PARECER 045/2024 - CEIV

**PARECER 045/2024 - CEIV**  
**COMISSÃO PERMANENTE DE ANÁLISE DE ESTUDO DE IMPACTO DE VIZINHANÇA**  
**(CEIV)**

- ( ) Primeira Análise – Parecer nº 018/2024-CEIV – 24/05/2024  
( ) Segunda Análise – Parecer nº 036/2024-CEIV – 18/09/2024  
(X) Terceira Análise – Parecer nº 045/2024-CEIV – 27/11/2024

**Projeto:** Reserva Estaleiro

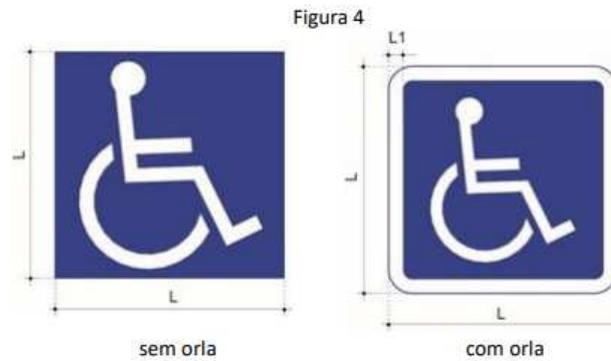
c. Necessário apresentar, no EIT e em prancha específica das vagas de estacionamento, onde e como serão realizadas as operações de embarque e desembarque (carros de aplicativos, táxi e outros) e de carga/descarga para atendimento dos usuários das salas comerciais e dos condôminos. OBS: as dimensões da vaga de carga/descarga, deverão ser, no mínimo, 2,70 x 8,0 m;

**2ª análise CEIV:** Ok, atendido. Incluir na versão final do EIT/EIV;

#### 1.4. Numeração

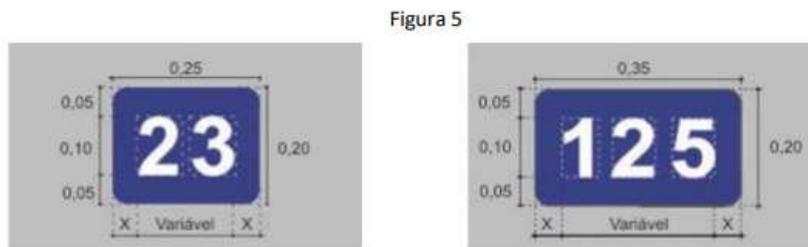
e. Incluir/Rever as sinalizações/dimensões do Símbolo Internacional de Acesso – SAI e das numerações das vagas PNE, conforme Resolução Contran nº 965/2022

Todas as vagas reservadas em áreas de estacionamento privado de uso coletivo devem ser numeradas. O numeral deve ter altura de 0,10m, na cor branca, inserido num retângulo azul, conforme exemplo de aplicação da Figura 5, exceto quando o pavimento for também azul, conforme Figura 6.

**2ª análise CEIV:** Ok, atendido. Incluir na versão final do EIT/EIV;

#### 19.15 Com relação ao item 7.1.3 – Divisão Modal:

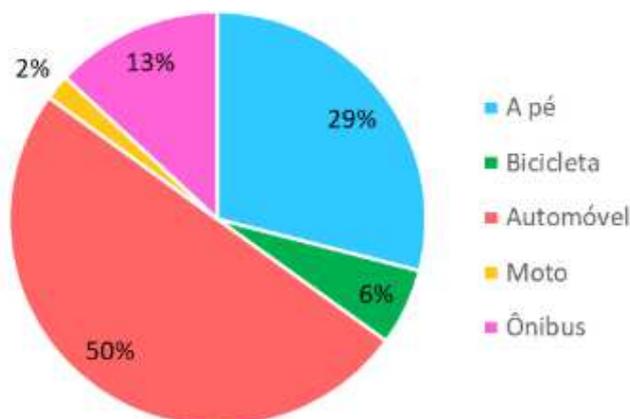
a. Necessário apresentar os dados de incremento de viagens em cada modal por diferentes usos do empreendimento (residencial e comercial), utilizando a unidade de medida de viagens/hora ou somente viagens;

**2ª análise CEIV:** Atendido parcialmente, devendo promover as alterações de acordo com as correções do item 19.13;
